改善箇所説明図

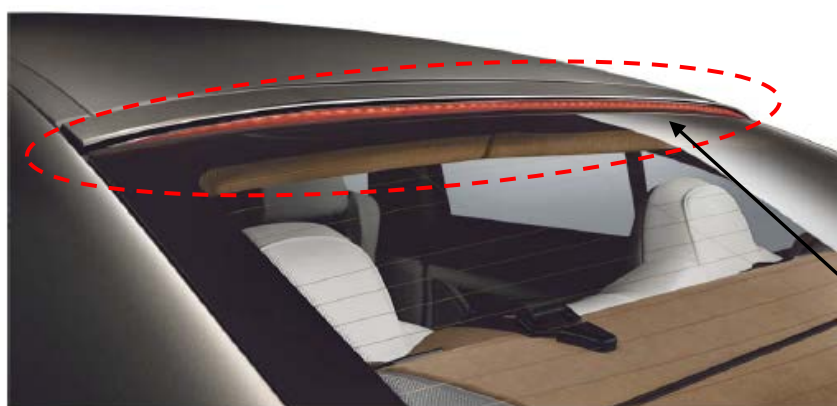
基準不適合発生箇所

ハイマウント ブレーキライト

注) は、固定し直す部品を示す。

補助制動灯（ハイマウントブレーキライト）において、固定する機器設定が不適切なため、固定ナットの締め付けトルクが不十分なものがある。そのため、走行振動により当該ナットが緩み、異音が発生し、最悪の場合、過酷な条件下での走行においてハイマウントブレーキライトが脱落するおそれがある。

全車両、ハイマウントブレーキライトを規定のトルクで締め直す。

識別：左フロントドア、ロウヒンジのボルトの頭に白ペイントを塗布する。
